Pratica 2020.4.43.47

**Oggetto : Comune di Somma Lombardo (VA) - Adozione Piano attuativo di via Albania, in variante al vigente PGT - osservazioni ai sensi dell'art.13, comma 6 della L.r. 12/2005 e s.m.i.**

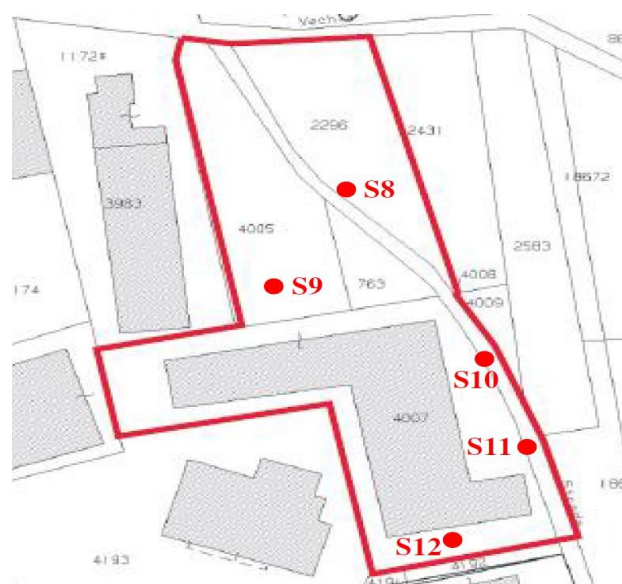
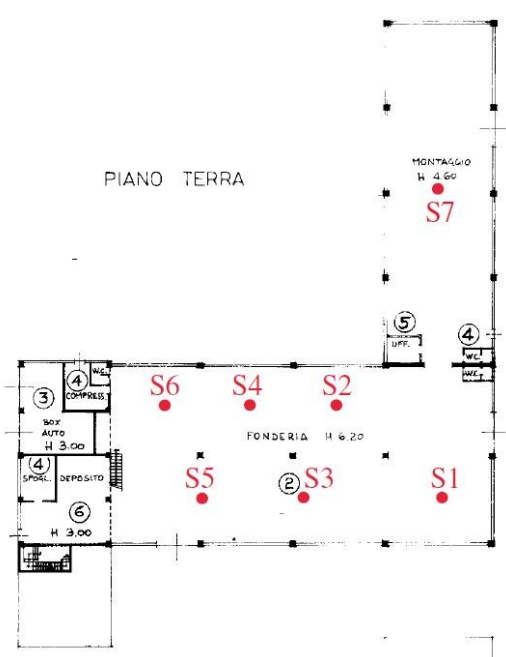
I centri di pericolo individuati risultano essere collocati essenzialmente dove venivano svolte le lavorazioni dei manufatti in alluminio nel quale avrebbero potuto verificarsi perdite accidentali di sostanze pericolose (quali gli oli idraulici e/o i lubrificanti a base di glicole) che, nonostante la pavimentazione, potrebbero essere giunte a contatto con il suolo attraverso vie preferenziali (giunti di discontinuità della pavimentazione, cunicoli, ecc.). Anche nell'area cortilizia esterna, che risulta solo in parte impermeabilizzata, una gestione non adeguata delle materie prime e/o degli scarti derivanti dalla produzione avrebbe potuto provocare un'alterazione della qualità delle matrici ambientali. Gli scarichi idrici erano unicamente costituiti da reflui civili e non è stata fornita alcuna informazione circa la eventuale presenza di serbatoi interrati.

Dall'esame della documentazione presentata, si esprime valutazione tecnica favorevole all'esecuzione del Piano d'indagine proposto, integrandolo con le seguenti prescrizioni:

1. dovrà comunque essere verificata durante l'esecuzione dei sondaggi l'eventuale presenza di serbatoi interrati e di pozzi perdenti, che in tal caso dovranno essere sottoposti a bonifica (serbatoi interrati) ed indagine ambientale;

2. per i cinque sondaggi da realizzare nell'area cortilizia esterna, oltre al primo metro superficiale tra (0-1) m, si chiede di sottoporre ad analisi chimica anche l'ultimo metro di sondaggio tra 2 e 3 metri;

3. il modello analitico proposto per i metalli dovrà essere integrato con la ricerca del parametro alluminio, sia per la matrice terreno (sebbene privo di limite di riferimento, ma utile per escludere contaminazioni indotte dall'attività precedente) che per l'eventuale materiale di riporto da sottoporre a test di cessione; mentre il parametro amianto dovrà essere ricercato nel top soil qualora sia accertata l'effettiva presenza di strutture che contenevano fibre di amianto;
